DT.252.I.36.2022

WYJAŚNIENIE I ZMIANA TREŚCI SWZ III

*Dotyczy postępowania o udzielenie zamówienia publicznego na zadanie pn.: **Rozbudowa drogi powiatowej nr 2524W Lelis – Długi Kąt – Kadzidło na terenie gmin Lelis i Kadzidło***

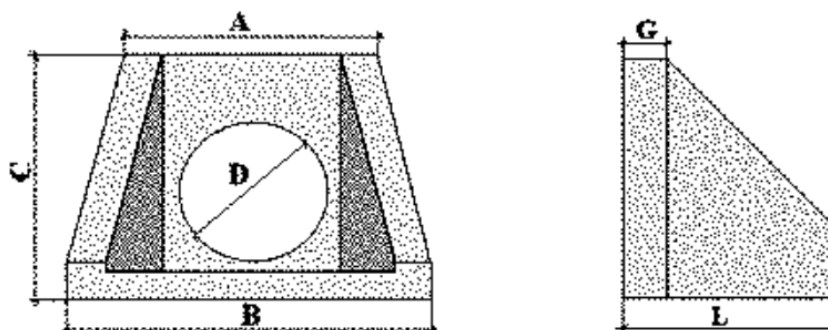
Dot. przedmiaru robót od km 6+650,00 do km 11+066,00. Prosimy o zamieszczenie szczegółowych rysunków konstrukcyjnych ścianek czołowych do umocnienia przepustów pod koroną drogi lub podanie wymiarów ścianek.

Ścianki czołowe należy wykonać w dowiązaniu do średnicy przepustu. Wymiary różnią się w zależności od producenta prefabrykatu. Poniżej pokazano **przykładowe** wymiary oraz schemat.

Ścianka oporowa							
Nazwa wyrobu	Średnica otworu D[mm]	Długość L[mm]	Szerokość A[mm]	Szerokość B[mm]	Wysokość C[mm]	Grubość ścianki G[mm]	Masa M[kg]
Ścianka oporowa 800(1)	960	1100	1240	1430	1420	110	950
Ścianka oporowa 800(2)	1080	1650	1560	2000	1650	140	2250
Ścianka oporowa 1000	1280	1650	1560	2000	1650	140	2200
